Gemeinde Tiefenbach

Bebauungsplan „Auling Erweiterung“ Änderung mit Deckblatt Nr. 14

Endausfertigung vom 10.05.2024

BESPRECHUNGSNIEDERSCHRIFT
AKTENNOTIZ

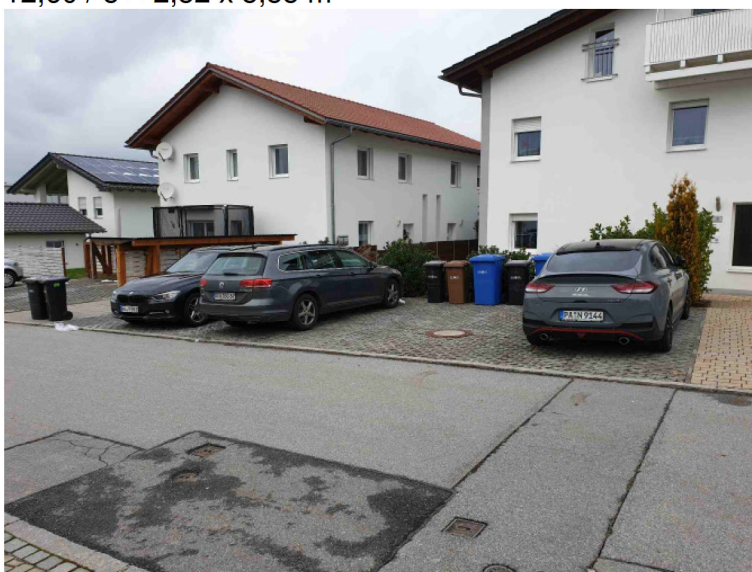
vor **Haus-Nr. 6** westlich: **1 +2 Stellplätze** vorhanden,
 1 x 2,52 x 5,55 m, 2 x 2,62 x 5,30 m; Abstellfläche Mülltonnen
 nicht i. O., da innerhalb der Stellplatzfläche.

vor **Haus-Nr. 8** östlich: **4 Stellplätze** vorhanden
 $12,60 / 5 = 2,52 \times 5,55 \text{ m}$

vor **Haus-Nr. 8** westlich: **4 Stellplätze** vorhanden
 $10,60 / 4 = 2,65 \times 5,55 \text{ m}$, Abstellfläche Mülltonnen ist **grenz-**
wertig (Papiertonne ist 75 cm tief, kleine Tonnen 55 cm).

vor **Haus-Nr. 10** westlich: **3 + 2 Stellplätze**

vor **Haus-Nr. 10** östlich: kein **Stellplatz** vorhanden

Die Fundamentstreifen und die gedeckte Mülltonnenstellfläche ist zu entfernen.

Bei Berücksichtigung der vorhandenen Gliederung der Stellplatzflächen durch Pflasterstrukturen sind **18 Stellplätze** vorhanden. Dies entspricht nicht der zeichnerischen Darstellung des Antragstellers (siehe Anhang). Entsprechend der Stellplatzsatzung der Gemeinde und der Antragstellung sind **20 Stellplätze** erforderlich.

Die Gesamtbreite der Grundstücke im Geltungsbereich beträgt an der Pfarrer-Kroll-Str. ca. 55,00 m. Demnach sind rein rechnerisch $20 \times 2,50 \text{ m}$ für die Stellplätze und $3 \times 1,65 \text{ m}$ für die Hauszugänge möglich. Hierzu sind die bestehenden Oberflächenstrukturen anzupassen und neu zu gliedern. In Teilbereichen kann die bestehende Pflasterstruktur beibehalten werden.

Stellplätze, die nicht auf den jeweiligen zugehörigen Grundstücken liegen, sind mit einer Grunddienstbarkeit zu sichern.

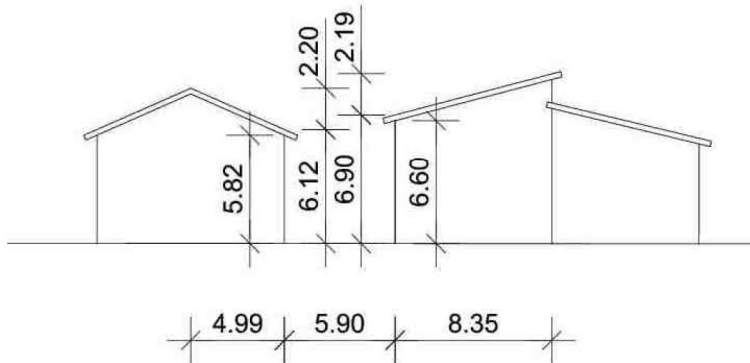
Der **Abstand** zwischen Haus-Nr. 10 und Haus-Nr. 8 beträgt 5,90 m (Süd+Mitte gemessen)

Beide Außenwände sind mit Vollwärmeschutz versehen.

Der Mindestabstand von 2 x 3,00 m ist somit nicht gegeben.

Der tatsächliche Grenzverlauf entspricht nicht dem vor Ort festgestellten Zaunverlauf!

Wandhöhe (H) Haus-Nr. 10a und 10b:

5,82 m (bis UK Schalung) + 0,30 (Dachaufbau) = 6,12 m;

$[6,12 \text{ m (H)} + 0,73 \text{ m (1/3 Dachhöhe)}] \times 0,4 = 2,74 \text{ m}$, **jedoch mind. 3,00 m**

Der Grenzabstand zu Flur-Nr.372/26 beträgt 2,75 m.

Antrag auf Abweichung von bauordnungsrechtlichen Vorschriften (Art. 63 Abs.1 BayBO), hier Art. 6 Abstandsflächen. Vorabstimmung mit LRA: Abweichung möglich, jedoch muss der Brandschutzabstand von 5 m von Dach zu Dach gewährleistet sein. Hierzu ist der Rückbau der Traufe oder die brandschutztechnische Ertüchtigung der Traufe erforderlich. Bei brandschutztechnischer Ertüchtigung wird hinsichtlich der Ausführung zu weiterer Abstimmung mit der Brandschutzstelle des LRA angeraten.

Zudem ist Abstandsflächenübernahme auf Flur-Nr. 372/37 erforderlich

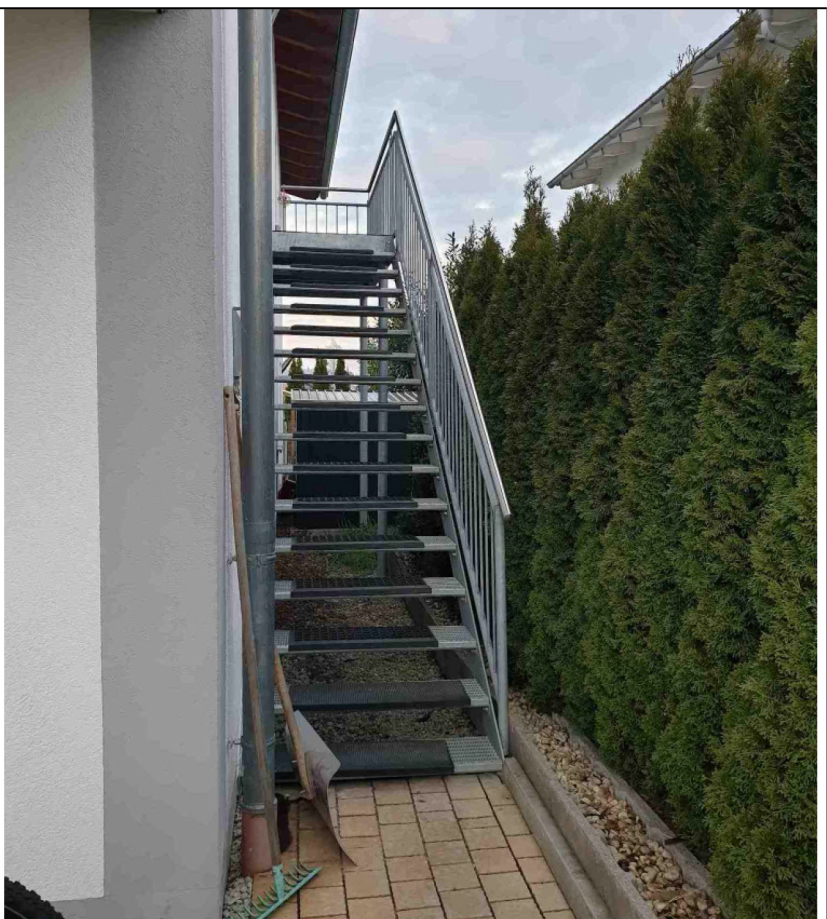
Wandhöhe Haus-Nr. 8:

6,60 m (bis UK Schalung) + 0,30 (Dachaufbau) = 6,90 m;

[6,90 m (H) + 0,73 m (1/3 Dachhöhe)] x 0,4 = 3,05 m Für Haus-Nr. 8 ist der bestehende Grenzabstand (3,15 m) zu Flur-Nr. 372/37 bei Anwendung der neuen Abstandsflächenregel ausreichend.

8.	 Der Balkon von Haus-Nr. 8 (3,10 x 1,77 m) ist kein untergeordnetes Bauteil da es mehr als 1,50 m vor die Fassade vortritt und zudem 2,00 m Grenzabstand nicht einhält. Balkone, die nicht unter die Ausnahmeregelung des Art. 6 fallen, müssen Abstandsflächen nachweisen. <u>Problemlösung:</u> a) Antrag auf Abweichung von bauordnungsrechtlichen Vorschriften (Art. 63 Abs. 1 BayBO), hier Art. 6 Abstandsflächen (Vorabstimmung mit LRA: keine Abweichung möglich). b) Rückbau auf Größe 3,10 x 1,15 m damit 2,00 m Grenzabstand (Grenze laut Katasterplan!) eingehalten werden.

9.	 Der Balkon im Dachgeschoss von Haus-Nr. 8 liegt vollständig außerhalb der Baugrenzen. Die Baugrenze verläuft im Bereich der Wandflucht. <u>Problemlösung:</u> Antrag auf Ausnahme von den Festsetzungen des Bebauungsplans (§ 31 Abs. 2 BauGB) wegen Baugrenzenüberschreitung. Alternativ: Baugrenzenüberschreitung für untergeordnete Balkone im Deckblatt zulassen (Dies wurde im aktuellen Deckblattentwurf übernommen).

10.	 Die Außentreppe von Haus-Nr. 8 (6,20 x 1,06 m) ist kein untergeordnetes Bauteil da es mehr als ein Drittel (max. 5,33 m) der Außenwandlänge beansprucht. Vorbauten, die nicht unter die Ausnahmeregelung des Art. 6 fallen, müssen Abstandsflächen nachweisen. <u>Problemlösung:</u> Antrag auf Abweichung von bauordnungs-rechtlichen Vorschriften (Art. 63 Abs. 1 BayBO), hier Art. 6 Abstandsflächen (Vorabstimmung mit LRA: Abweichung möglich)			
11.	Anhänge: - Lageplan Stellplatzaufteilung laut Antragsteller - Lageplan Deckblattentwurf
